# 要因推定 A-①

## 難透水性風化岩の強度や厚さ

大断面トンネル施工時の地質モデル  
(既往ボーリング+No. 27S-1 計9本)

# 要因推定 B-①

現時点での地質モデル  
(追加調査ボーリングを含めた全23本)

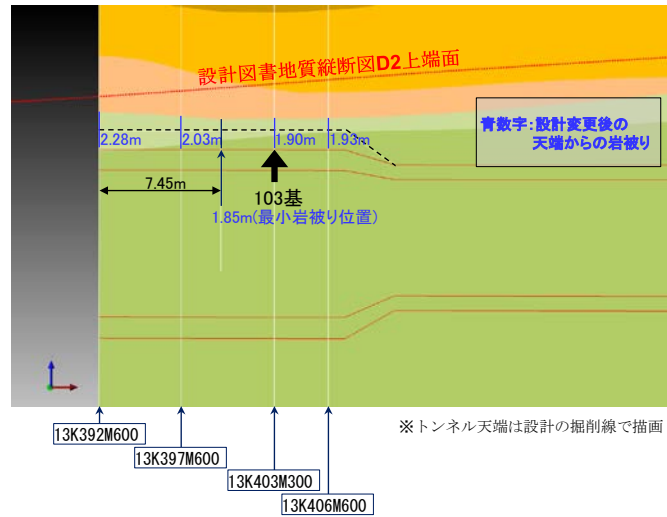
横断面図				
大断面 トンネル 施工時の 地質モデル 既往ボー リング+No.27S-1 計9本		13K392M600	13K397M600	103基 ↓ 13K403M300	13K406M600	青数字:設計変更後の 天端からの岩被り
		2.79m	3.10m	3.47m	3.67m	
現時点で の 地質モデル 追加調査ボー リングを含めた 全23本		13K392M600	13K397M600	103基 ↓ 13K403M300	13K406M600	青数字:設計変更後の 天端からの岩被り
		2.28m	2.03m	1.90m	1.93m

Bor-NW

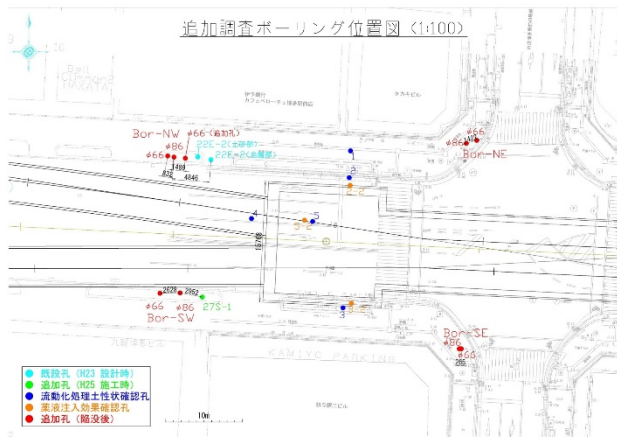
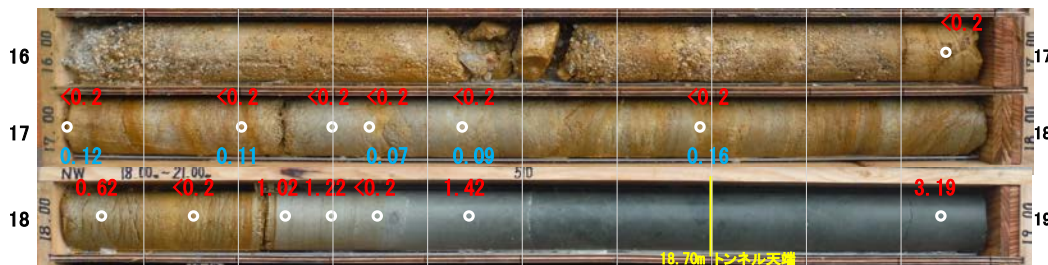
- NW抗におけるD2層の層厚は約1.5m（深度16.90～18.35m）である。近接する設計時のボーリングNo.22E-2の層厚（3m）の半分以下であった。
- 上部（深度16.95～18.15m付近）は針貫入試験による抵抗値が非常に小さく（0.2MPa未満）、指圧で容易につぶれる硬さである。

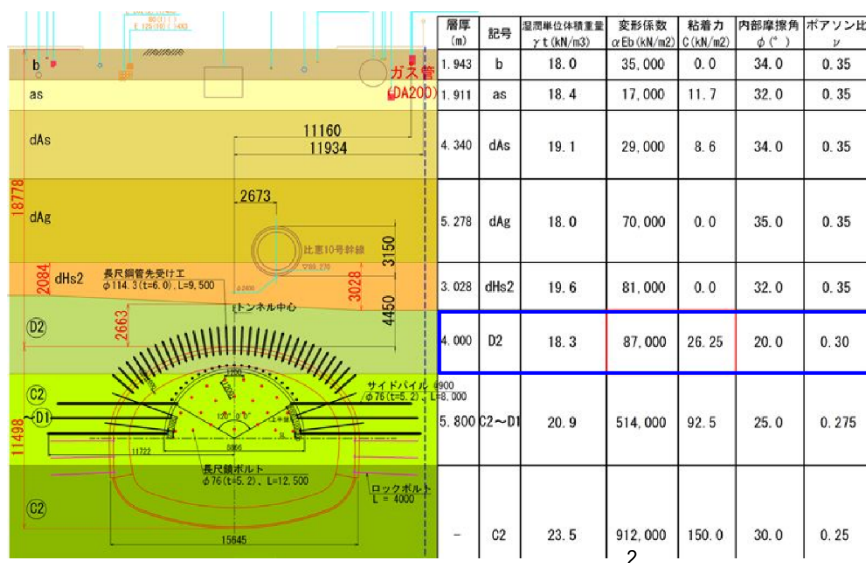
難透水性風化岩は物性値にバラツキがあり、地下水圧が作用する状態でのNATMの設計に対して難透水性風化岩を一つの層として区分することが適切でなかった可能性がある

N値=5~250  
(250は50回の貫入量からの推定値)  
変形係数  
E=14,000~700,000kN/m<sup>2</sup>  
(N値から推定; E=2800N (kN/m<sup>2</sup>))

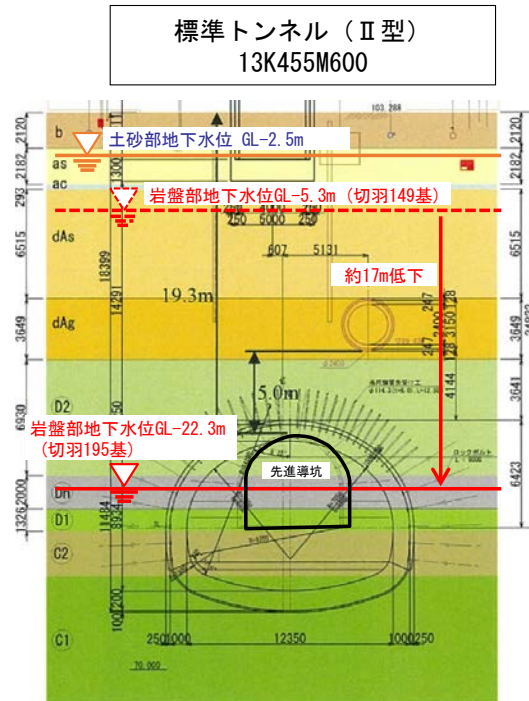
D2層が難透水層であることを示す。  
岩盤内の水圧が下がることで難透水層に土砂部の地下水圧が作用した

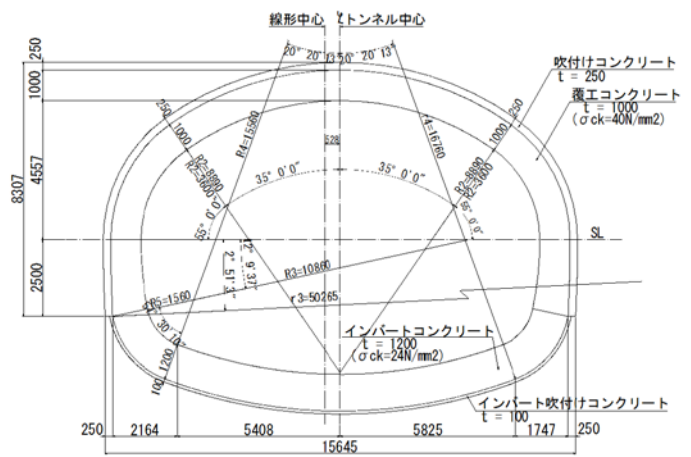
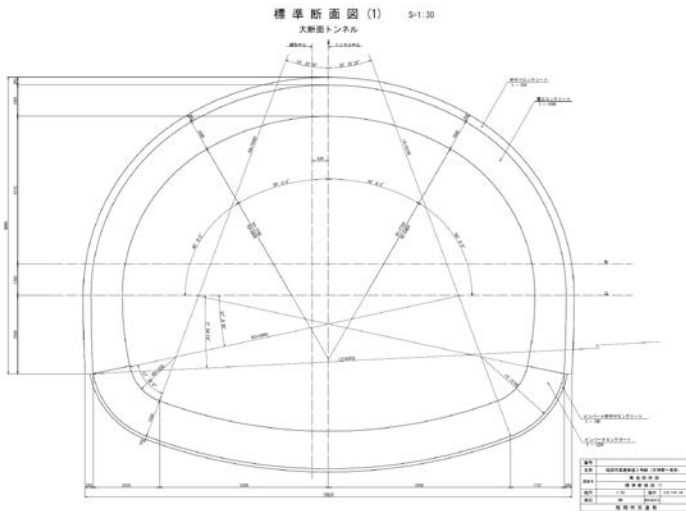
天端付近の岩被りを確保するために、内空断面の扁平率を0.625から0.532となっておりFEM解析により安定性を確認しているが、当初想定していたよりも地山条件が悪くなっていることから、一般的には0.57以上が好ましいとされる扁平率よりも小さくなったことが、**要因となった可能性がある。**

内空幅員(SL) :  $((7,750-5,400) \times \sin 30^\circ + 5,400) \times 2 = 13,150$   
 内空高さ :  $9,465 - (250 + 1,000) = 8,215$   
 内空縦横比 :  $8,215 / 13,150 = 0.625$   
 掘削内空縦横比 :  $9,465 / ((13,150 + (250 + 1,000) \times 2)) = 0.605$

内空幅員(SL) :  $((8,890-3,600) \times \sin 35^\circ + 3,600) \times 2 = 13,268$   
 内空高さ :  $8,307 - (250 + 1,000) = 7,057$   
 内空縦横比 :  $7,057 / 13,268 = 0.532$   
 掘削内空縦横比 :  $8,307 / ((13,268 + (250 + 1,000) \times 2)) = 0.527$

◆AGF割付 計画図

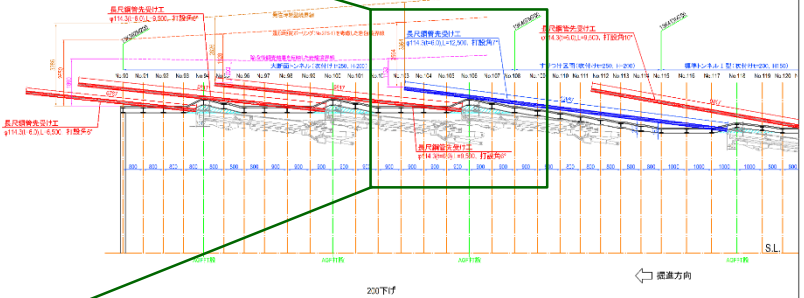
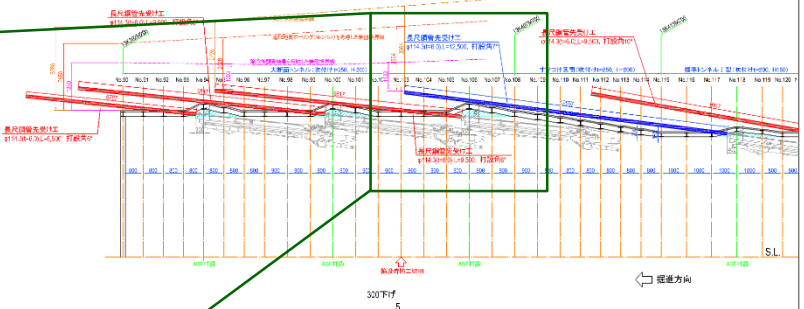
大きなずれや鋼管間の間隔の広がりには認められないが、天端部のAGFをガイドセルの干渉により0.1~0.2m下げたことでAGF鋼管を一部切断している。切断により間隔が広がったことで抜け落ち易くなり、このことが**要因となった可能性**がある。

# 項目10 計測管理や対策工の実施

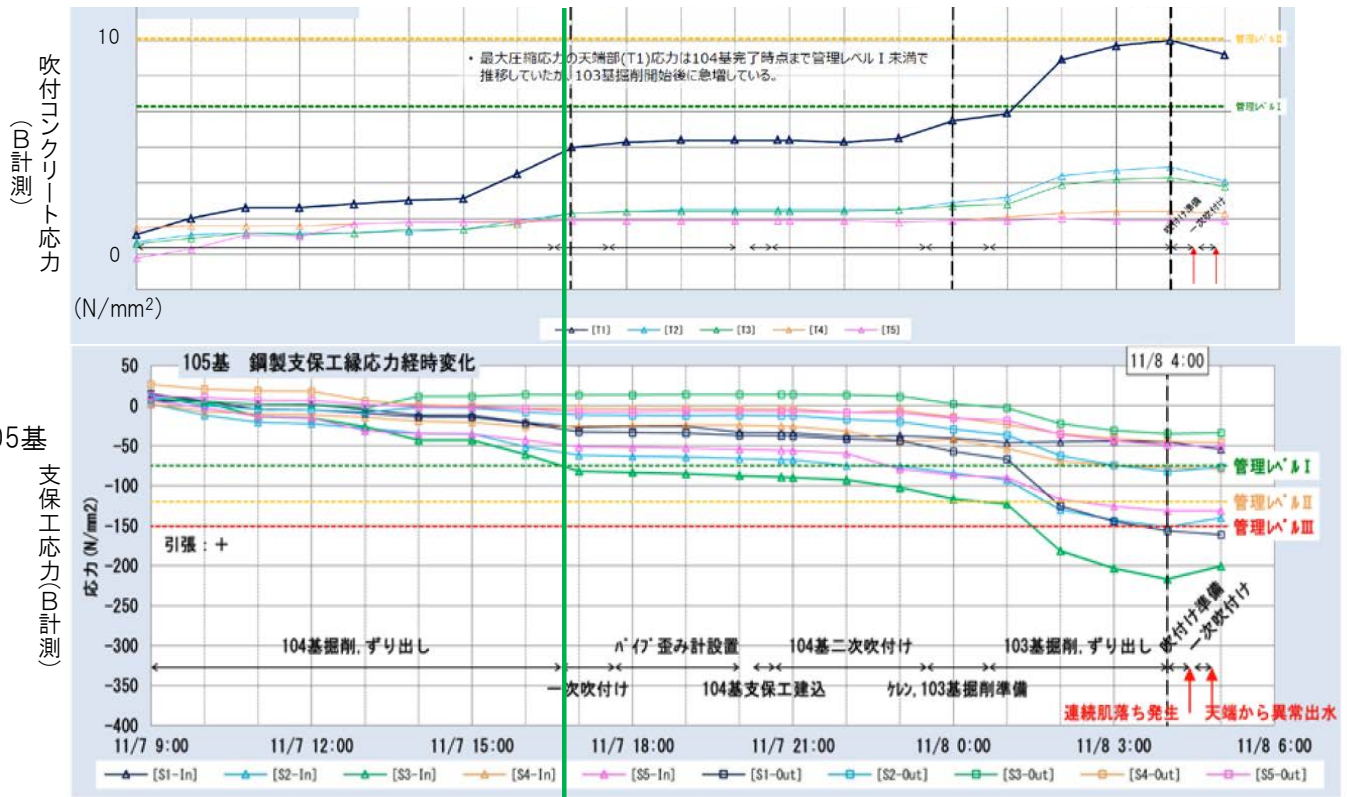
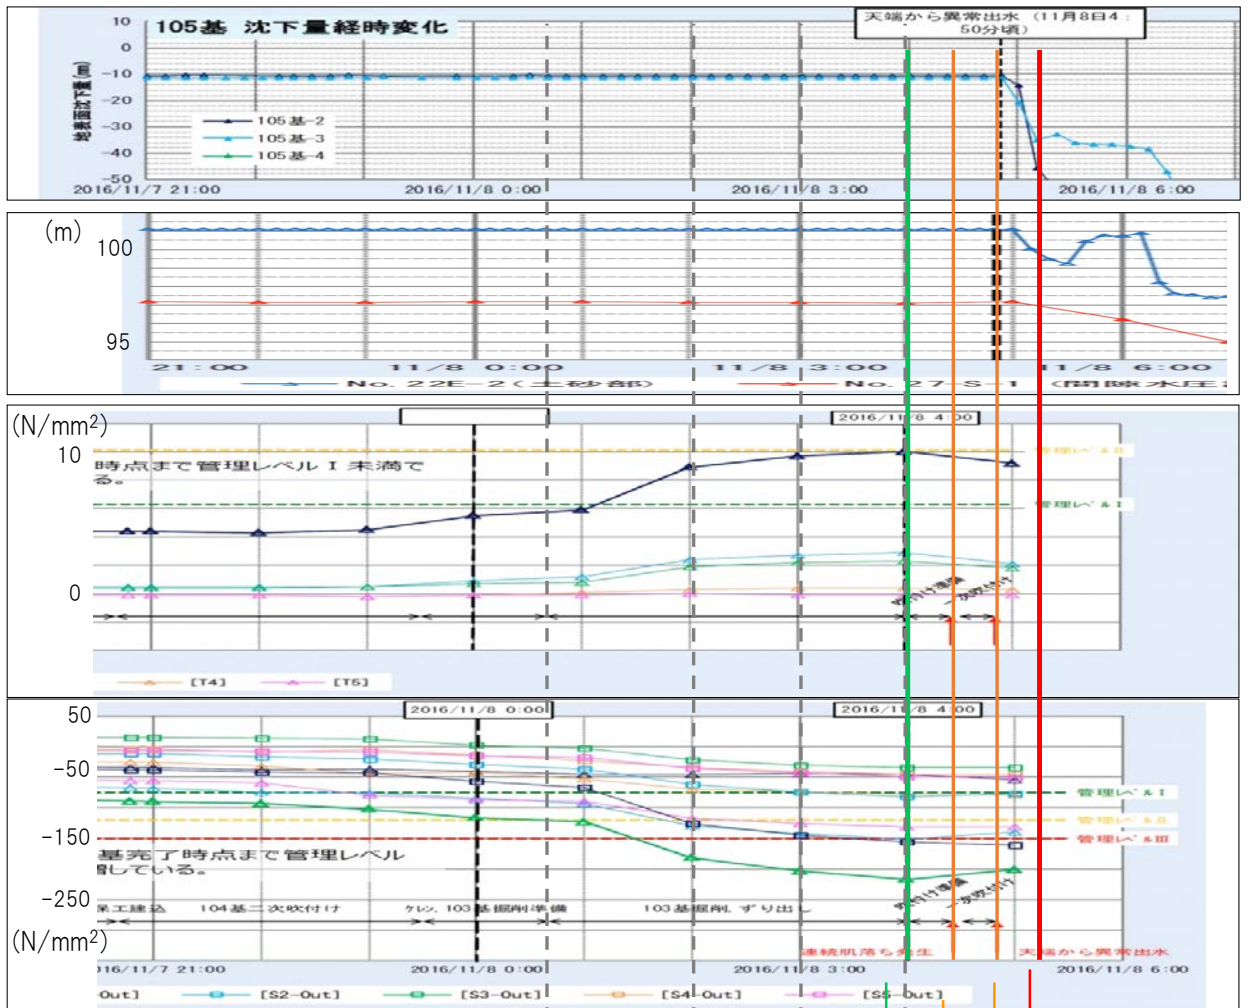
施工者は支保工応力のひとつの計測点が管理基準値（Ⅰ）を超えたことを把握したが、発注者への報告はなかった。しかし、その他の計測点や計測項目で異常値を示していなかった当時の状況を踏まえると、その時点で今回の大規模な陥没事故までを予見することは困難だったと考えられる。その後、管理基準値（Ⅱ）、管理基準値（Ⅲ）を超えるが、リアルタイムで把握することができなかった。ただ、加速度的に生じる現象の中で陥没に至った状況を踏まえると、陥没事故を防ぐ対策は想定し難い。

4:00頃 支保工応力極大値  
地表面、地下水位等変化なし

4:25頃 連続的な肌落ち

4:50頃 異常出水

5:15頃 道路陥没
